Verbandsgemeinde Gerolstein

Flächennutzungsplan-Teilfortschreibung Windenergie

- Stellungnahmen im Rahmen der Beteiligung der Öffentlichkeit gem. § 3 (2) BauGB

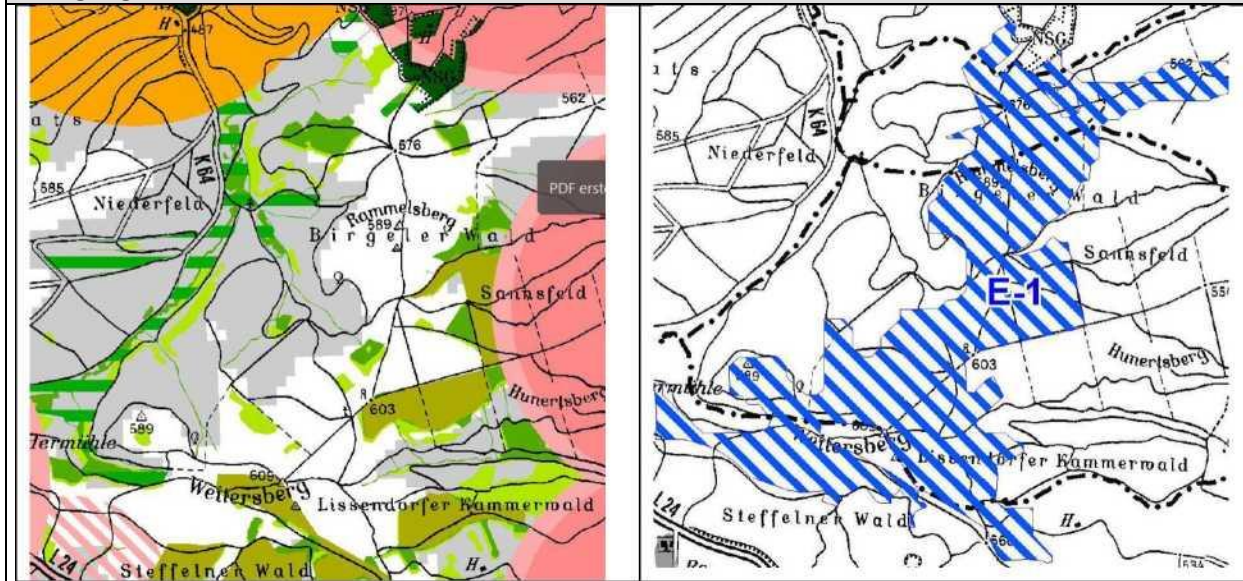
Anregung	Abwägungsvorschlag
Darüber hinaus fehlt eine ausreichende Begründung für die Auswahl der Sektoren und für die Reichweite (s.u.). Laut dem Sondergutachten seien einzelne Wirkzonen zu unterscheiden. Beispielsweise sei bei einer Entfernung von bis zu 1,5 Kilometern rund um die Siedlung von einer absoluten Dominanz im Blickfeld auszugehen. Erst ab einer Entfernung von 3,5 Kilometern könne von einer mäßigen Wirksamkeit gesprochen werden. Eine Quelle für diese Angaben gibt es nicht. Die Wirksamkeit einer Windenergieanlage auf den subjektiven Betrachter ist nicht allein entfernungs basiert. Eine hochgelegene Windenergieanlage, die sich weiter entfernt befindet, erscheint beispielsweise näher als eine tiefer liegende und baulich kleinere Anlage mit geringerem Abstand zum Betrachter. Auch ist der Fotopunkt willkürlich gewählt und befindet sich außerhalb des Dorfes. Dies wird damit begründet, dass der Ort eine Ostneigung habe und somit vom geometrischen Mittelpunkt nahe der Kirche nicht alle Windenergieanlagen zu sehen seien. Man weiche auf den Standort am Hochbehälter aus, von wo die Fotos die Umzingelungswirkung besser wiedergeben würden. Hierdurch kann die Beeinträchtigung im Ort selbst nicht realistisch wiedergegeben werden. Gerade die Windenergieanlagen im Westen des Dorfes dürften in diesem Falle keine Beeinträchtigung darstellen, da sie aus dem Dorf heraus kaum sichtbar sind. Darüber hinaus ist durch die Schaffung von Potenzialgebieten ein Bau von Windenergieanlagen noch nicht beschlossen, da noch umfangreiche Verfahren vor Erteilung einer Baugenehmigung zu absolvieren sind.	<i>Hallschlag besetzt. Der nach Südwesten orientierte ca. 90° breite WEA-freie Sektor bleibt von der Planung unberührt. Reuth ist durch die Neuausweisung der Sondergebiete nicht betroffen. Die WEA-freien Sektoren werden nicht eingeengt. Die wesentliche Belastung stellen die Bestandsanlagen dar, so dass sich ein Sondergutachten zu den Wirkungen der Neuausweisung erübrigt.</i> <i>zur Kenntnis genommen</i> <i>Das Konzept der Wirkzonen (Nahzone, Mittelzone, Fernzone) wird in der Fachliteratur seit langem breit angewendet, allerdings gibt es keine konkrete einheitliche Festlegung der Reichweite der einzelnen Zone, sondern lediglich Spannweiten der Entfernung. Insofern kann vom Gutachter eine an die örtlichen Bedingungen angepasste Entfernung gewählt werden, was auch hier der Fall war. Im vorliegenden Fall handelt es sich im Betrachtungsraum überwiegend um Altanlagen mit einer Höhe von 200 m und um Neuanlagen mit einer angenommenen Höhe von 250 m. Insofern ist eine weiter differenzierende Betrachtung der Wirkung von WEA in den einzelnen Wirkzonen nicht erforderlich.</i> <i>Im Gutachten sind auch Visualisierungen von anderen Fotostandorten innerhalb des Dorfes, so dass die Situation von diesen Stellen aus ebenfalls beurteilt werden kann.</i> <i>zur Kenntnis genommen</i>

Anregung	Abwägungsvorschlag
Auf Basis dessen wurden im Gutachten Freihaltebereiche festgelegt, in denen keine Potenzialflächen auszuweisen seien. Hierfür wurde ein Winkel von 60 Grad angenommen, da dies ungefähr dem Fokusbereich des Menschen entspräche. Der Beginn dieser Freihaltebereiche (Himmelsrichtung) wurde scheinbar willkürlich ausgewählt. Von dort aus wurde ein Bereich von 60 Grad als Freihaltebereich definiert. Dadurch sollen bewusst bestimmte Gebiete, die mit den übrigen harten und weichen Kriterien der Restriktionsanalyse nicht ausgeschlossen werden konnten, nicht für Windenergie ausgewiesen werden. Es wird an keiner Stelle bekanntgemacht, welche Sichtachse wichtig sei und daher mit einem Schutz von dreißig Grad zu beiden Seiten auszustatten sei. Als besonders kritisch hinsichtlich des Sondergutachtens sehen wir die Auswahl der visualisierten Windenergieanlage. Laut dem Gutachten handelt es sich um eine Enercon E-141 mit einer Gesamthöhe von 230 Metern, die auf 250 Meter hochskaliert wurde, um der Entwicklung der Technologie mitzuhalten. Es ist für uns nicht ersichtlich, warum eine Windenergieanlage für die Visualisierung ausgewählt wird, die auf dem Markt nicht mehr verfügbar ist und nicht mehr dem Stand der technologischen Entwicklung entspricht. Es gibt von jedem namhaften Hersteller von Windenergieanlagen mindestens ein Modell, das die gewünschte Gesamthöhe von 250 Metern erreicht. Die Bildbearbeitung habe laut dem Gutachten mittels Photoshop und Corel stattgefunden. Damit die Skalierung eingehalten werden konnte, seien die Umrechnungen per Excel geschehen. Durch dieses komplexe, nicht ganz nachvollziehbare Vorgehen kann es zu Ungenauigkeiten und Messfehlern kommen, sodass die Fotomontagen tendenziell fehlerbehaftet sind. Im Bereich der Visualisierung von Windparks und Windenergieanlagen besitzt z.B. das Programm windPRO von EMD umfangreiche Eigenschaften, die die fotomontierte Darstellung von Windparks auch mit verschiedenen WEA-Typen realgetreu ohne fehlerbehaftete Skalierung ermöglicht. Grundsätzlich orientiert sich das Gutachten stringent an dem Gutachten zur „Umfassung von Ortschaften durch Windenergieanlagen“ der UMWELTPLAN GmbH (2013), wobei die darin beschriebene Methodik nicht kritisch hinterfragt wird. Das Gutachten der UmweltPlan GmbH wurde für Vorpommern im Speziellen erstellt, weshalb beispielsweise aus topographischen Gesichtspunkten die direkte Übertragbarkeit auf die Eifel nicht gegeben ist. Aus den o.g. Gründen regen wir an, das Gutachten in der FNP-Teilfortschreibung nicht weiter zu berücksichtigen. Mindestgrößenkriterium und maximaler Abstand zwischen Teilflächen: Es ist gewünscht, dass möglichst große zusammenhängende Flächen geschaffen werden. Hierfür wurde ein Mindestgrößenkriterium von 30 Hektar angesetzt. Dieser Wert sei so gewählt, dass in diesem Gebiet ausreichend Raum für mindestens drei Windenergieanlagen sei. „Die Mindestflächengröße von 30 ha	<i>Den VG-Gremien wurden unter Einbeziehung der betroffenen Ortsgemeinden verschiedene Varianten von Freihaltebereichen vorgelegt. Letztendlich hat der VG-Rat dann entschieden, welche der Varianten aus seiner Sicht im FNP weiter verfolgt werden soll</i> <i>Für die Aussagekraft der Visualisierungen hinsichtlich der Umfassungswirkung ist es unerheblich, welcher konkrete Anlagentyp verwendet wird. Entscheidend ist die Höhe der Anlage und der Rotordurchmesser, um dem Betrachter einen Eindruck von der zukünftigen Situation zu vermitteln.</i> <i>Die gewählte Methodik der Visualisierung hat sich in der Vergangenheit als zuverlässig erwiesen und ist nach Kenntnis des Gutachters nicht mehr und nicht weniger fehlerbehaftet als die Anwendung des Programmes WindPRO.</i> <i>Wesentliche Aussagen des Gutachtens von Umweltplan GmbH (2013), wie die Breite der notwendigen Freihaltesektoren von 60°, gelten auch im Fall von Schönfeld.</i> <i>Die Anregung wird zurückgewiesen. Das Ergebnis des Gutachtens wird weiterhin berücksichtigt.</i>

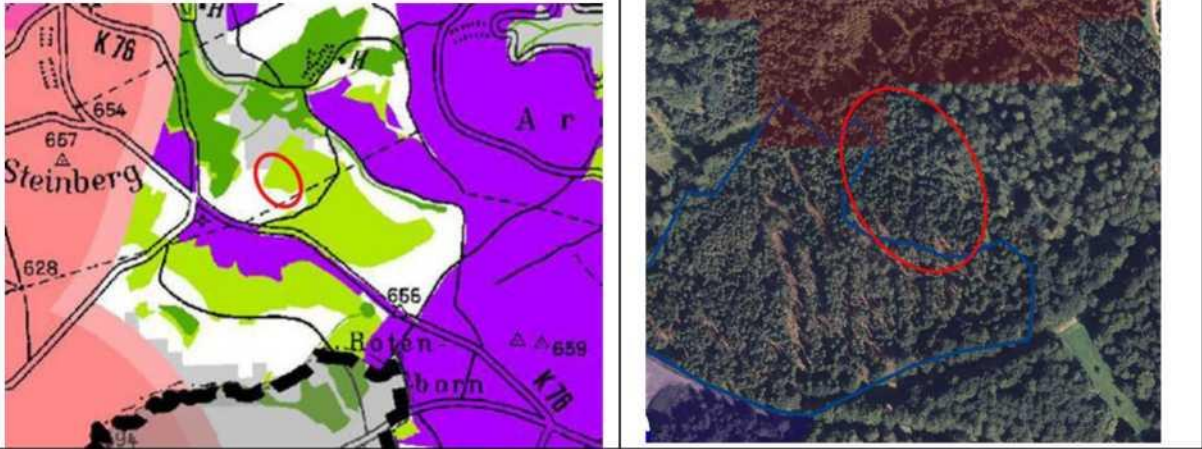
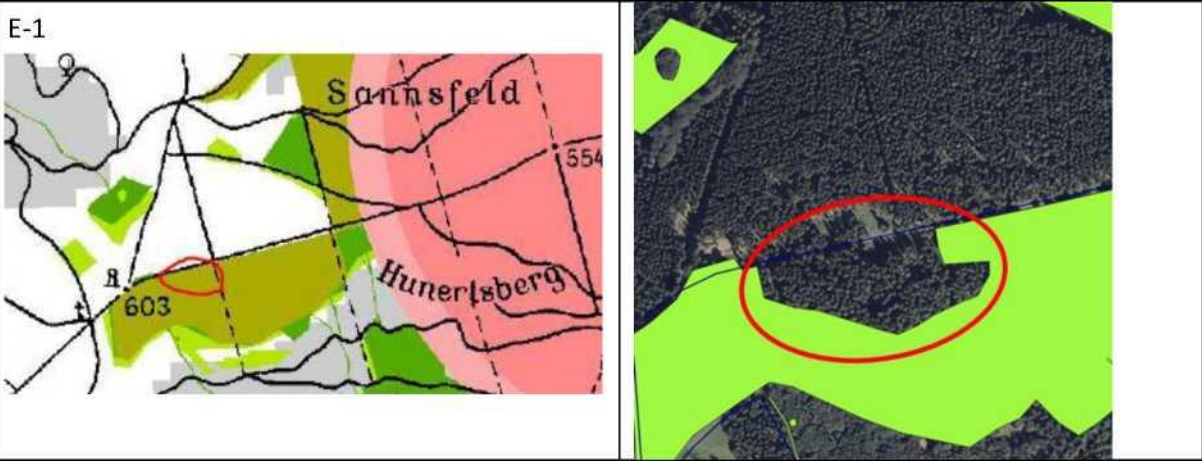
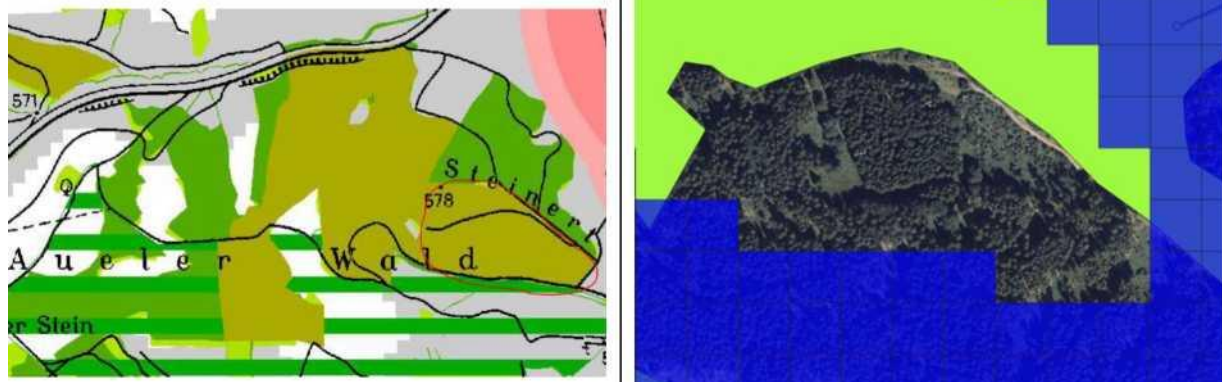
Geschützte Biotope und geschützte Waldbereiche sind für die Windenergie nicht nutzbar. Auch macht es in Bezug auf den Naturschutz keinen Sinn, dass dort Windenergieanlagen errichtet werden. So wurde auch vom VG-Rat in seiner Sitzung am 12.09.2023 beschlossen, dass Pauschalschutzflächen und FFH-Lebensraumtypen innerhalb der geplanten Sondergebiete von jeglicher baulicher Inanspruchnahme freizuhalten sind. Warum diese dann hier nicht ausgeschlossen werden, ist nicht verständlich. Durch die pauschale Ausweisung als Eignungsgebiet werden mehr Flächen als vermeintlich nutzbar dargestellt, als dies in der Realität der Fall ist. Diese Flächenanteile sollten dann auch nicht in dieser Form auf die Erfüllung des selbst gesteckten Prozentwerts angerechnet werden, da sich eine Nutzbarkeit allenfalls im Einzelfall und nach umfänglichen Prüfungen einstellen kann - während andernorts nutzbares Potenzial heruntergedrosselt wird.

Waldgebiete mit besonders schützenswerter Funktion werden als potenzielle Eignungsgebiete laut dem Flächennutzungsplan ausgeschlossen. Zu den schützenswerten Funktionen würden nach dem Willen des Flächennutzungsplans Schutzwälder nach Landeswaldgesetz, Naturwaldreservate, Genressourcenschutzwälder, Waldversuchsflächen und Erosionsschutzwälder gehören. Bei der Überprüfung der Abgrenzungen ist jedoch aufgefallen, dass diese nicht mehr stimmen. Daher bitten wir, die folgenden Bereiche nochmals zu betrachten:

Pauschalschutzflächen und FFH-Lebensraumtypen werden im Rahmen des FNP-Verfahrens nicht aus dem Sondergebiet ausgeschlossen, weil oftmals keine lagegenauen und flächenscharfen Abgrenzungen vorliegen. Detaillierte Biotoptypenkartierungen werden erst auf der Einzelgenehmigungsebene im Umfeld geplanter WEA durchgeführt. Soweit Angaben vorliegen, werden die Flächen auf Anregung der Kreisverwaltung in den Sondergebieten gekennzeichnet und darauf hingewiesen, dass die genaue örtliche Lage und Abgrenzung im Rahmen der Detailplanung geprüft und festgelegt wird.
